**ВСТАВКИ СТЕРЖНЕВЫХ ЯЩИКОВ,
ЗАКРЕПЛЯЕМЫЕ ВИНТОМ**
Размеры

**ГОСТ
19377-74**

Изменение № 2 ГОСТ 19377—74 Вставки стержневых ящиков, закрепляемые винтом. Размеры

Изменение № 1 ГОСТ 19377—74 Вставки стержневых ящиков, закрепляемые винтом. Размеры

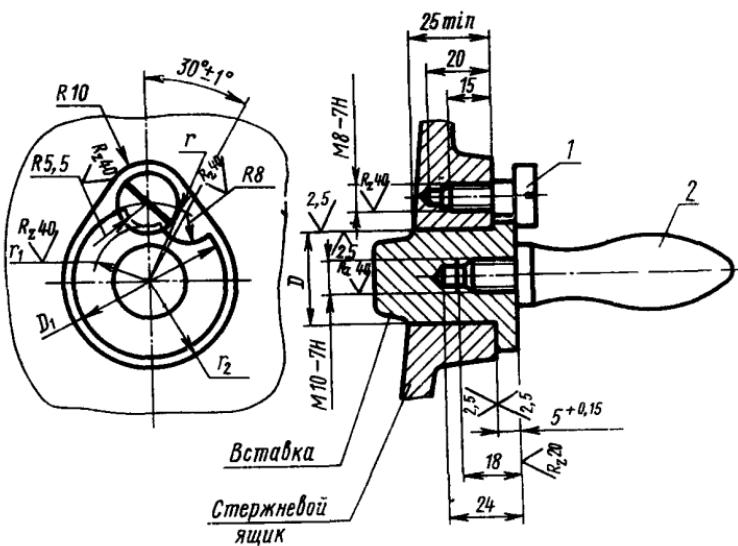
Пункт 1. Таблица. Графа г. Заменить размеры: 30 на 21; 42 на 27; 60 на 36;

графа r_1 . Заменить размеры: 24,5 на 15,5; 36,5 на 21,5; 45,5 на 30,5; графа D. Заменить обозначения: A_3 на H9; $Ш_3$ на d9.

Исполнение 1

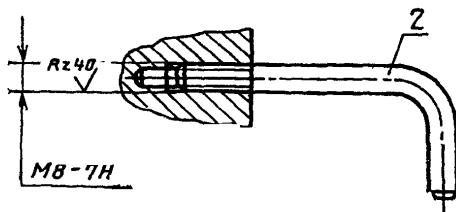
Под наименованием стандарта проставить код: ОКСТУ 3903.
Пункт 1. Чертеж ручки (поз. 2) заменить новым:

Подрисуночная подпись. Заменить слова: «ручка 11 75×15 МН 4—64» на «ручка 0292—0604 ГОСТ 19387—74».
